改善箇所説明図 ①

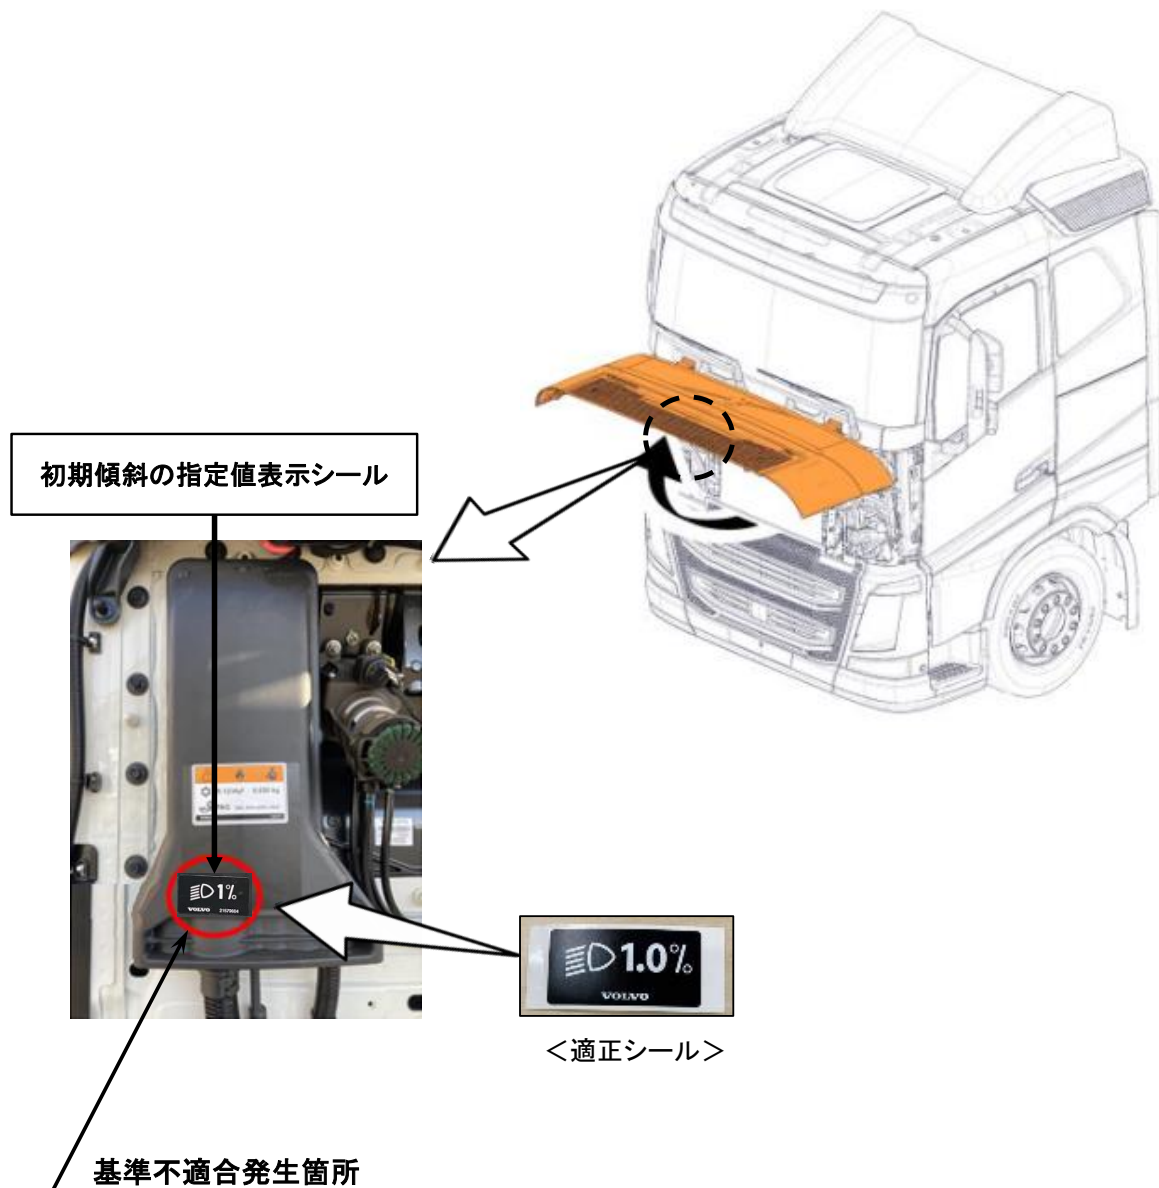
すれ違い用前照灯の初期傾斜指定値表示において、車両に貼付する表示の確認が不十分なため、誤った表示になっている。そのため、道路運送車両の保安基準第32条にかかるすれ違い用前照灯の初期傾斜指定値表示の規定に適合しない。

全車両、フロントパネル内右側パワーケーブル接続カバーに1.0%の適正シールを貼付する。

識別：作業完了車は、フロントパネル内右側カバーに正規シールの貼付を識別とする。

改善箇所説明図 ②

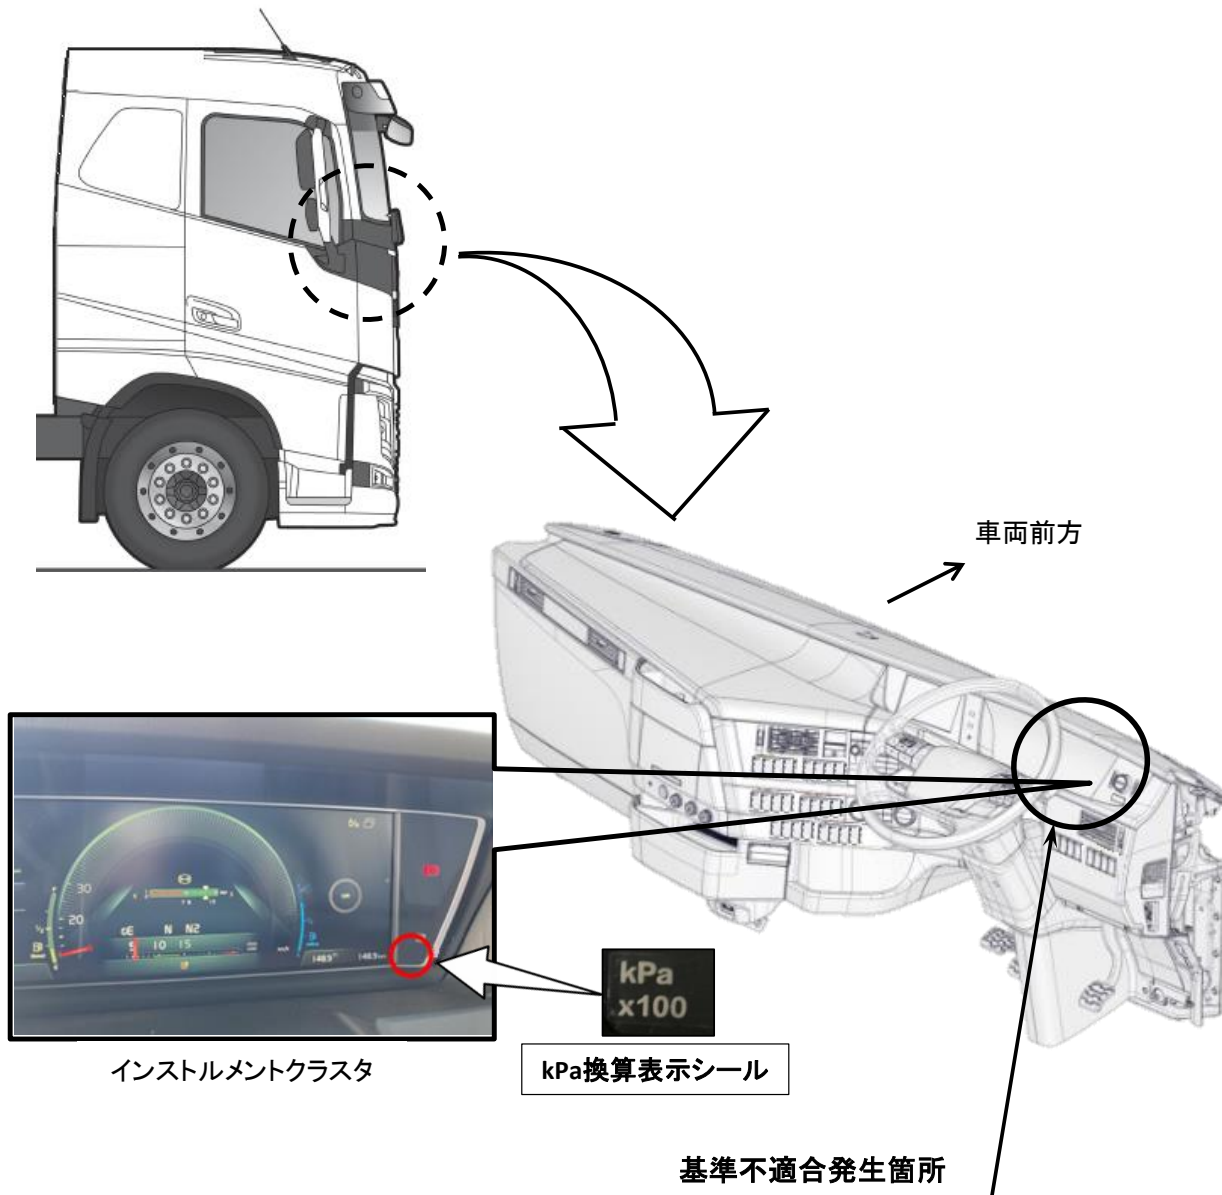
液晶ディスプレイに表示される空気圧力計の単位表示において、国内における作業指示が不適切なため、SI単位に換算する表示の貼付がされていない。そのため、道路運送車両の保安基準第47条の2にかかる内圧容器圧力表示の規定に適合しない。

全車両、インストルメントクラスタ右下部にkPa×100の換算シールを貼付する。

識別：作業完了車は、インストルメントクラスタ右下部にkPa換算シールの貼付を識別とする。
